Messaggio municipale no. 51

Varianti di adeguamento al Piano Regolatore della sezione di Brione a seguito dell'approvazione del Consiglio di Stato del 12 luglio 2016

Schema della situazione pianificatoria attuale del comparto RE-PP "Piée".

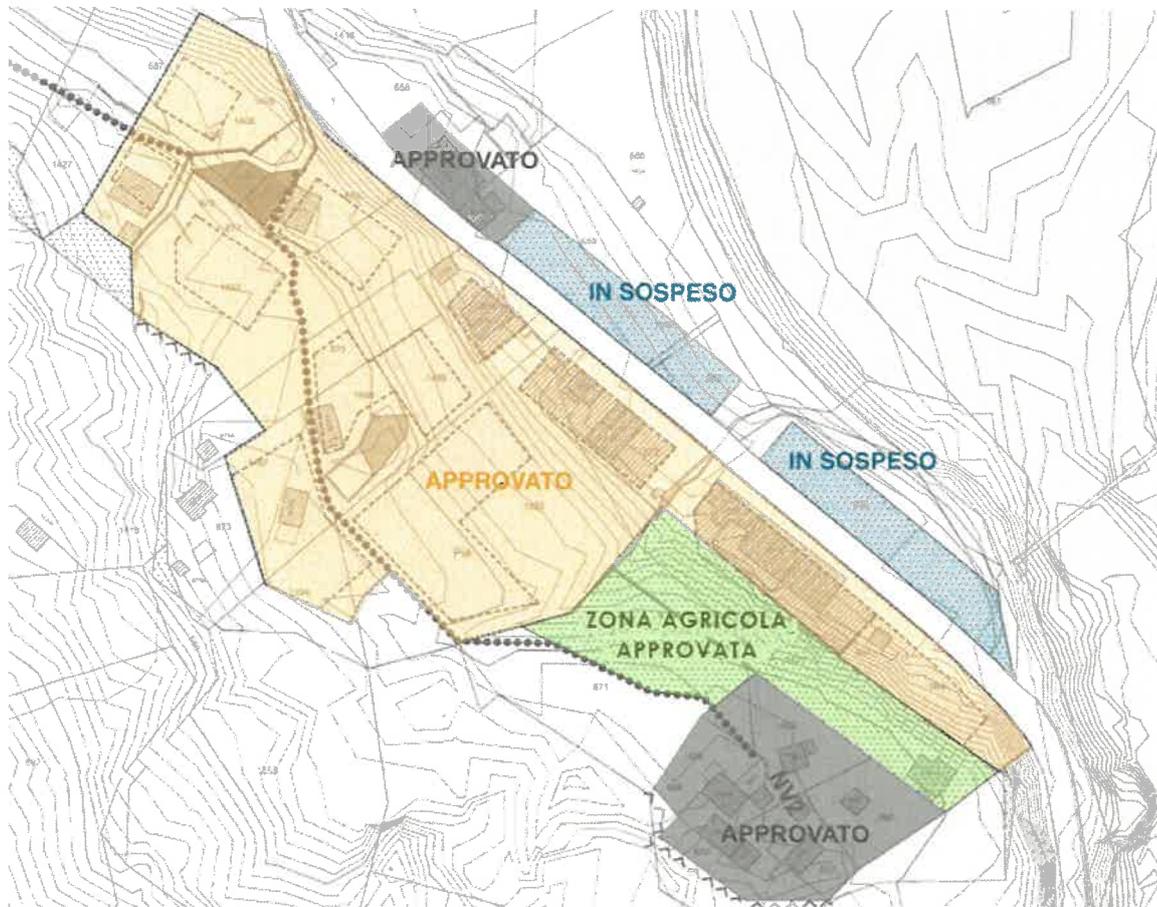
Con la ris. n. 3264 del 12 luglio 2016, il Consiglio di Stato non approva i settori di edificazione B proposti all'interno del comparto Piée, ridimensionando la zona RE-PP ai soli set-tori di edificazione A e C con relative aree di accesso e di posteggio.

In tal senso, le aree di accesso e di posteggio private a valle della strada cantonale che servono i fondi edificabili nel comparto Piée proposto, sono sospese nell'attesa di un aggiornamento del calcolo del fabbisogno della zona RE-PP ridimensionata dalla deci-sione del CdS 3264 del 12 luglio 2016 (cfr. cap. 6.1.5).

La successiva ris. CdS n. 2933 del 27 giugno 2017, visto il dispositivo della sentenza del Tribunale cantonale amministrativo che accoglie il ricorso in 2a istanza sulla decisione CdS n. 3264, inerente la proposta di edificazione del comparto Piée, approva infine i settori di edificazione B ma esclusivamente a nord dell'avvallamento a cavallo dei fondi 672 e 1431, nella parte settentrionale del comparto. Viene attribuita alla zona agricola la parte a sud dell'avvallamento, nella parte meridionale del comparto, ai fondi 671 e 1431.

Di seguito, riportiamo uno schema con la situazione pianificatoria e decisionale attuale, sulla base della quale va aggiornato il calcolo del fabbisogno posteggi del comparto:

Le fasce di posteggi a valle della strada cantonale sospese, hanno una profondità di m 11.00 ed una lunghezza totale di m 125.00. Calcolando una larghezza per posteggio pari a m. 2.35, risulterebbe una capacità di 53 posti auto, pari al fabbisogno totale necessario.

I vincoli inerenti le aree di accesso e posteggio private sui mapp.i 659, 662 e 663 sono quindi necessari al fine di coprire il fabbisogno in posti auto del comparto Piée.

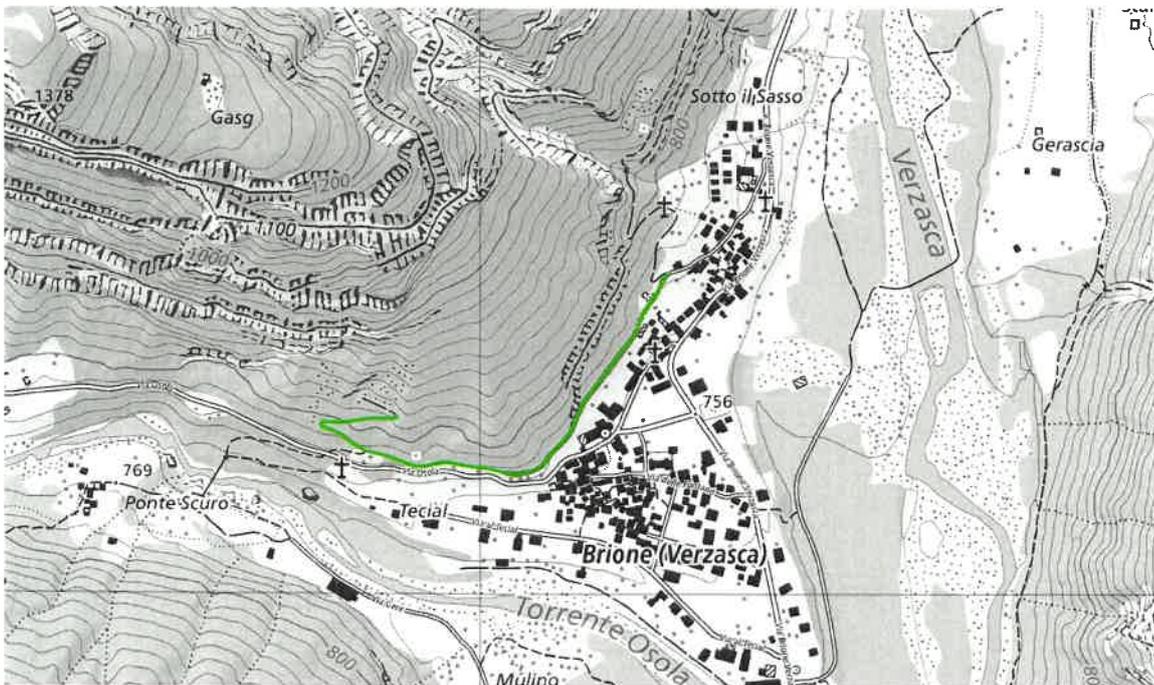
Come si può verificare dal portale cartografico del Canton Ticino¹, le aree di accesso e posteggi privati proposte non ricadono all'interno delle zone soggette a pericolo di alluvionamento del fiume Verzasca.

Tali zone di pericolo non sono ancora state approvate secondo la Legge sui territori interessati da pericoli naturali e per tale motivo non vengono riportate ora all'interno del Piano delle zone. Una volta cresciute in giudicato, verranno inserite all'interno del Piano regolatore.

Il documento di variante 1 riporta la proposta di approvazione delle due aree di accesso e posteggio sui mapp.i n. 659, 662 e 663.
